Alcaldía de Medellín

Ficha Nro.00000093

Ajuste Cartografico

Ajuste Cartográfico por
Inconsistencia

Imágenes de la Situación:

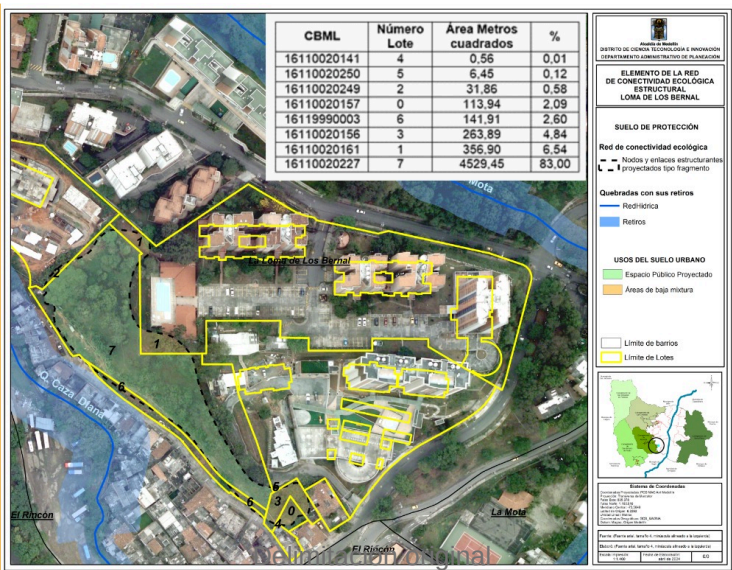
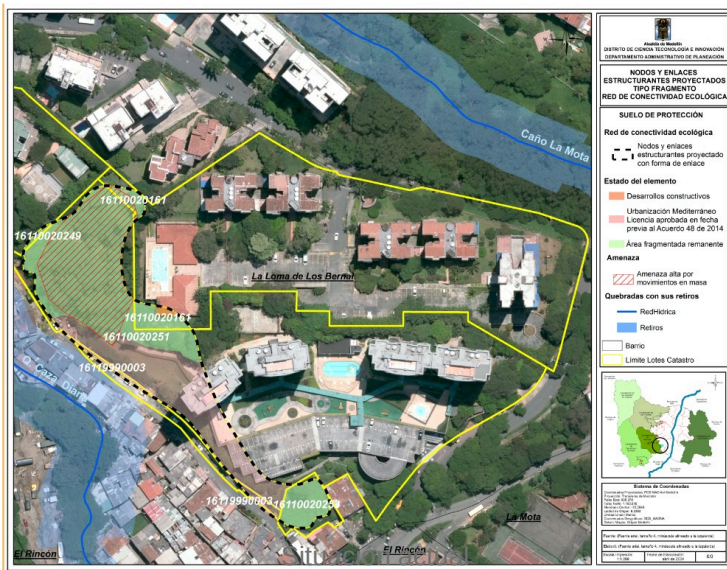
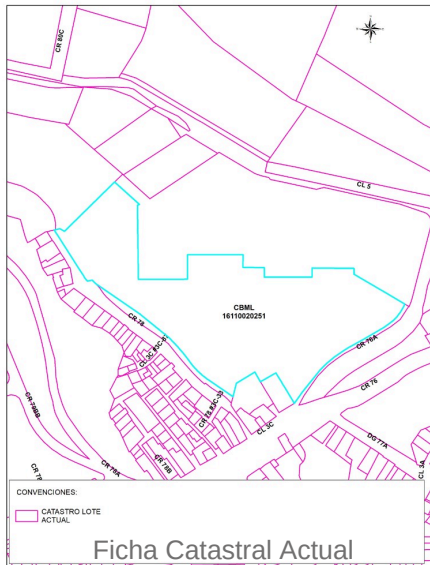
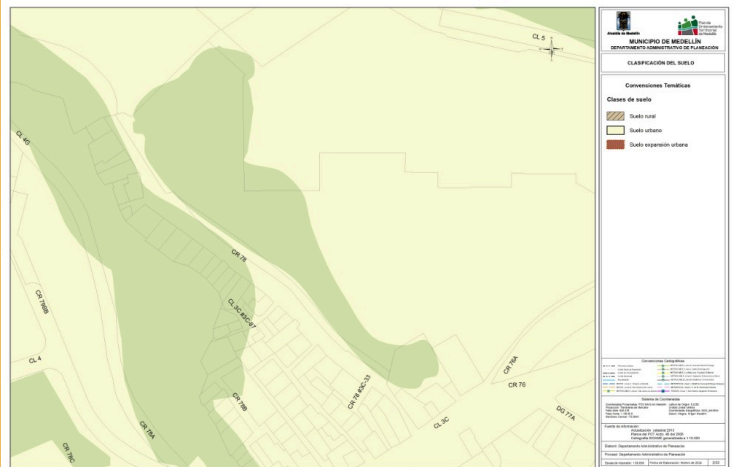
Precisión cartográfica por inexactitud en los criterios de dibujo de un elemento de la red de conectividad ecológica, con licencia otorgada en fecha anterior a la aprobación del Acuerdo 48 de 2014.

Por medio de comunicación con radicado número 202210381342 la interesada Sully Carolina Ramírez Velásquez solicita adelantar un ajuste cartográfico con referencia en el Decreto 0265 de 2022, solicitud a la que se le dió respuesta por medio de radicado número 202230546608 indicando que se empezarían los análisis correspondientes para la realización de dicho ajuste con referencia en el 0265 de 2022. En el año 2016 con radicado número 201600172641 el ciudadano John Ortiz había presentado derecho de petición asociado a un “Derecho a la Igualdad. Consideración en uso del suelo. Sistema de Ocupación”, a esta solicitud se dio respuesta con radicado número 201600426228. Se desconoce la relación entre los dos interesados. El elemento de interés hace parte del grupo de los nodos y enlaces estructurantes proyectados tipo fragmento tal y como está registrado en la capa cartográfica de los mapas protocolizados números 3) “categorías de suelo de protección, producción y suburbano” y 4) “estructura ecológica principal”, del Acuerdo 48 de 2014 (Plan de Ordenamiento Territorial). En su estado original se encontraba localizado en el barrio Loma de Los Bernal de la comuna de Belén, constituido por ocho (8) predios identificados con CBML número 16110020141, 16110020250, 16110020249, 16110020157, 16119990003, 16110020156, 16110020161 y 16110020227. El lote con CBML16110020227 posteriormente se engloba con el desarrollo de la urbanización, quedando el CBML número 16110020251. Fueron también englobados por solicitud del propietario los lotes con CBML 16110020156 y 16110020157, quedando un CBML único con número 161100020253. El elemento ocupa un área de 5457,11 m2, dadas las métricas definidas en el POT para la delimitación de los elementos de la red de conectividad ecológica, este elemento puede considerarse pequeño con un área menor a los 6400 m2, área que es equivalente al tamaño mínimo considerado como un hábitat para Medellín, de acuerdo con los parámetros establecidos en el DTS de diagnóstico del POT (POT_IIIc_EvaluaciónSeguimiento). Al momento de su delimitación para efectos de la formulación del Acuerdo 48 de 2014, parte del elemento estaba destinado a una transformación, debida la licencia de construcción c1-636-06, otorgada por la Curaduría Primera en septiembre 13 de 2006 (fecha previa a la aprobación del acuerdo 48 de 2014), por medio de la cual se construyó la urbanización Mediterráneo, antes El Altillito 2. El desarrollo generado, producto de la licencia conllevó a una fragmentación del elemento y a la generación de áreas de pasto sujetas a altos niveles de mantenimiento, como parte de los diseños urbanísticos. En consecuencia de la intervención, se perdieron los atributos para la conectividad ecológica

Se considera que el área como espacio público proyectado dentro del predio, No es apto para ser admitido como cesión pública destinado a espacio público de esparcimiento y encuentro porque no cumplen en los numerales 6 y 16 del artículo 312 y el numeral 8 del artículo 313 del Acuerdo 48 de 2014.

Consecuente con la situación actual se sugiere que el elemento sea redelimitado con fundamento en el Decreto 0265 de 2022 según los artículos 12 y 13 con sus numerales, tal y como se argumenta en el informe técnico que soporta la precisión cartográfica titulado Ajuste Cartográfico de un elementos de la red de conectividad ecológica del Plan de Ordenamiento Territorial (Acuerdo 48 de 2014) en el marco del Decreto 0265 de 2022, el cual se anexa a esta ficha. En consecuencia, un elemento de la red de conectividad ecológica, se debe ajustar guardando coherencia con el área que guarda los atributos para la conectividad ecológica estructural y el potencial para la conectividad ecológica funcional equivalente a 3011,61 m², asociada a las áreas de amenaza alta por movimiento en masa, asegurando una correspondencia entre lo establecido en el numeral 3 del Artículo 33 del Acuerdo 48 de 2014 y las capas cartográficas que estructuran los mapas protocolizados número 3 y 4. Con esta nueva área de 3011,61 m², el elemento adquiere un índice de forma de 1,49 indicando una configuración oval redonda correspondiente a un fragmento y, un valor para la conectividad ecológica estructural de 0,50, valor que se acerca a 0,55 siendo este el valor de referencia para que un elemento tenga valor ecológico estructural y potencial para la conectividad ecológica funcional, de acuerdo con los parámetros establecidos en el DTS de diagnóstico del POT (POT_Illc_EvaluaciónSeguimiento). Este ajuste implica que debe revisarse el área definida como

espacio público proyectado que se superpone con el área a sustraerse, en donde se encuentra desarrollada la urbanización Mediterráneo, y de hacerlo, evaluar sus implicaciones en el Mapa protocolizado número 23 correspondiente a los Usos Generales del Suelo Urbano. Por su parte el área remanente de 382,16 m² resultante del impacto de la intervención y considerada pequeña y aislada, no contiene atributos suficientes para aportar como elemento independiente a la red de conectividad ecológica estructural y debe sustraerse de la misma, quedando allí como uso del suelo el asignado en POT, siendo este de baja mixtura. En cuanto al Espacio Público Proyectado, después de analizar el lote con CBML 16110020251 según las determinantes reglamentadas por los artículos 312 y 313 del acuerdo 48 de 2014, las cuales fueron expuestas en la Situación del caso, se concluye que esta área clasificada como Espacio Público de Esparcimiento y Encuentro Proyectado debe de precisarse en el mapa 12, por:

Situación Actual

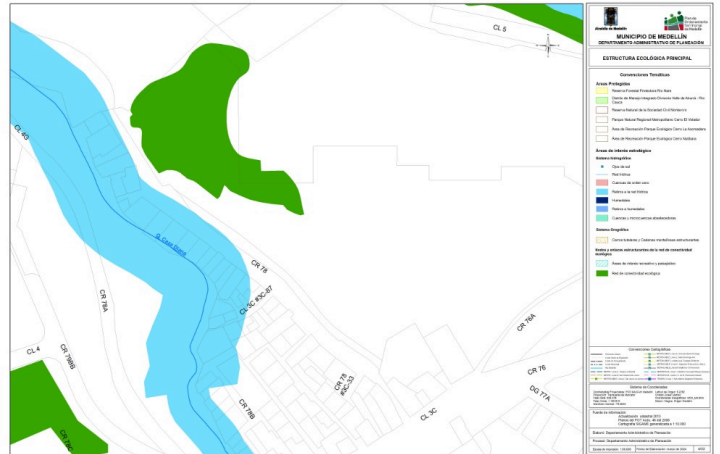
Mapa Situación:

Área ajustada 3011,61 m2

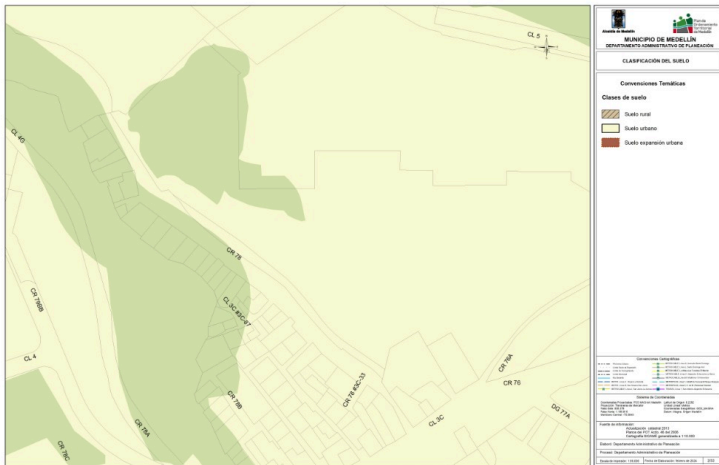
Solución

Solucion mapa 2 "Clasificación del Suelo";

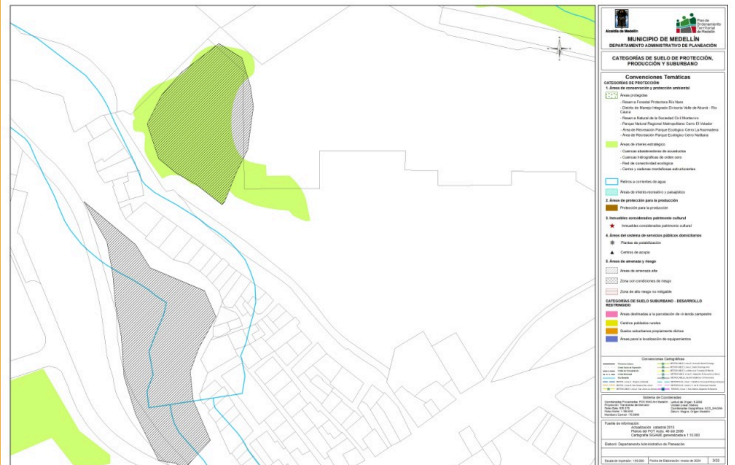
- 2_Clasificación del Suelo (El ajuste planteado hace alusión a una capa interna "Suelo_Protección_Union que conforma el plano, mas no a elementos que componen la clasificación del suelo, según lo establecido en el Acuerdo 48 de 2014 y en las convenciones del mapa protocolizado.)
- 10_Sistema Público y Colectivo
- 23_Usos Generales del Suelo Urbano

Sol. Mapa 4. Estructura Ecológica Principal

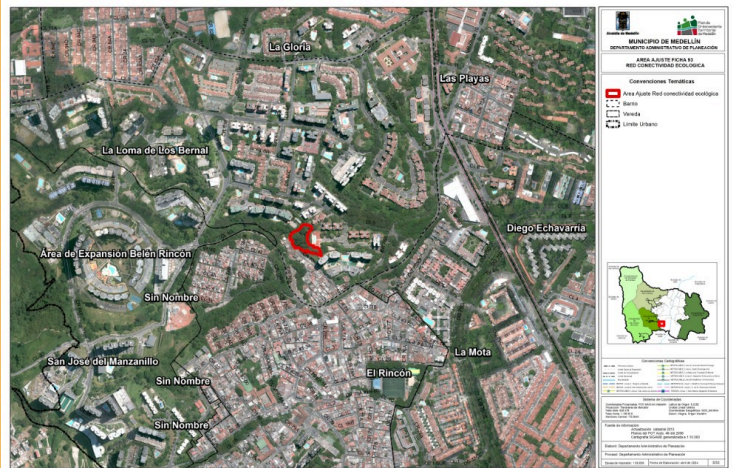
- 3_Categoría de Suelo de Protección, Producción y Suburbano
- 4_Estructura Ecológica Principal
- 12_Subsistema de Espacio Público de Esparcimiento y Encuentro Proyectado
